К4-1А

Челябинская  
ТЭЦ-2

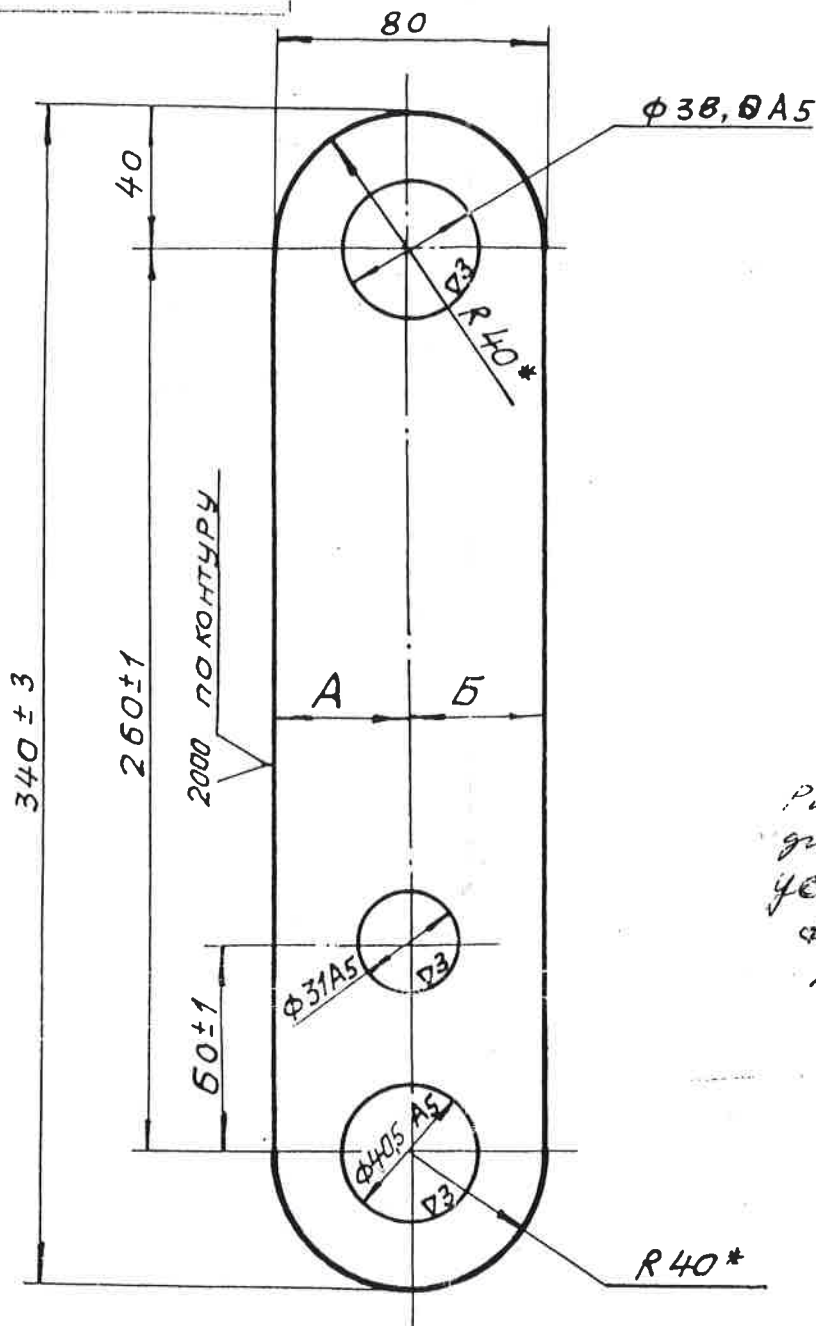
Размер φ38, 0 мм  
диаметр подшипника  
установлен с радиусом  
φ35,5 с шпоном  
мастера Муромова В.
